Service News (Новости сервиса)

Alfa Giulietta

БОКОВАЯ ОБШИВКА ПЕРЕДНЕЙ ПАНЕЛИ
Неровности / отделение – Сервисное решение

012.16

Рис. 2

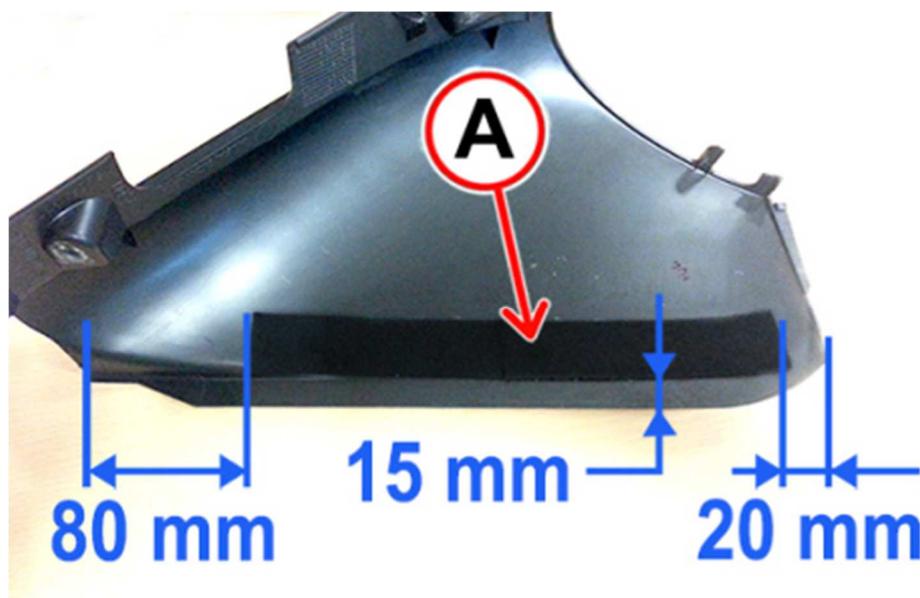
В некоторых случаях отмечается неровность/отделение одной или обоих боковых щитков обшивки передней панели, как показано на Рис. 1.

Недостаточная прочность креплений.

- Согласно процедурам (Op.) руководства по техобслуживанию, снимите боковые щитки обшивки передней панели (Op. 7040A44 для левой обшивки и Op. 7040A45 для правой обшивки).
- Проверьте целостность обшивки, в частности крепления, стопоры и направляющие.
- Очистите внутреннюю сторону щитков обшивки, особенно места наложения войлочной подкладки, с помощью салфеток, смоченных в этане (или эквивалентном продукте).
- Получите от Запчастей войлочную подкладку, снимите защитную ленту с наклейки и установите войлочную подкладку (A – Рис. 2) в нужном месте, соблюдая расстояния, указанные на Рис. 2.

Начинайте приклеивание с одной стороны и идите в направлении противоположной стороны, избегая образования пузырьков воздуха. Для лучшего склеивания постоянно прижимайте войлочную подкладку рукой по всей поверхности.
